**Forum mondial de l'harmonisation des Règlements
concernant les véhicules**

Groupe de travail de la sécurité passive

Règlement n° 44 (Dispositifs de retenue pour enfants)**Proposition de série 05 d'amendements au Règlement n° 44
(Dispositifs de retenue pour enfants)****Communication de l'expert de Consumers International***

Exemples de marques d'homologation

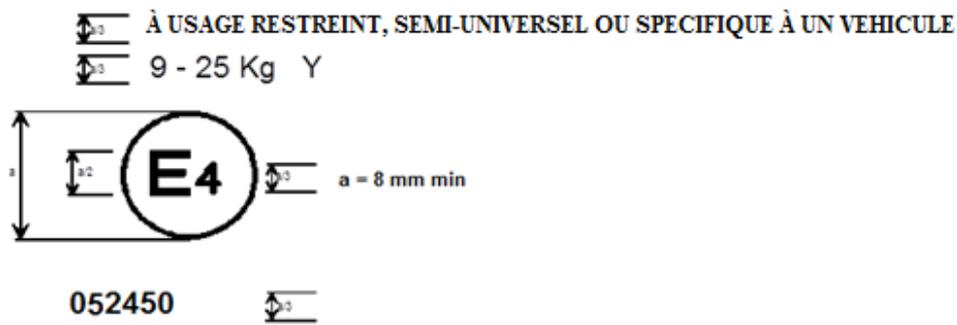
Annexe 2, modifier comme suit :

Le dispositif de retenue pour enfants portant la marque d'homologation ci-dessus est un dispositif pouvant être monté dans n'importe quel véhicule ; il peut être utilisé pour la gamme de masse de 9-36 kg (groupes I à III) et il est homologué aux Pays-Bas (E 4) sous le numéro 052439. Le numéro d'homologation indique que l'homologation a été accordée conformément aux prescriptions du Règlement relatif à l'homologation des dispositifs de retenue pour enfants à bord des véhicules à moteur, tel qu'il a été amendé par la série 05 d'amendements.

Le dispositif de retenue pour enfants portant la marque d'homologation ci-dessus est un dispositif qui ne peut pas être monté dans n'importe quel véhicule ; il peut être utilisé pour la gamme de masse de 9-25 kg (groupes I et II) et il est homologué aux Pays-Bas (E 4) sous le numéro 052450. Le numéro d'homologation indique que l'homologation a été accordée conformément aux prescriptions du Règlement relatif à l'homologation des dispositifs de retenue pour enfants à bord des véhicules à moteur, tel qu'il a été amendé par la série 05 d'amendements. Le symbole Y indique que le dispositif comporte une sangle d'entre-jambe.
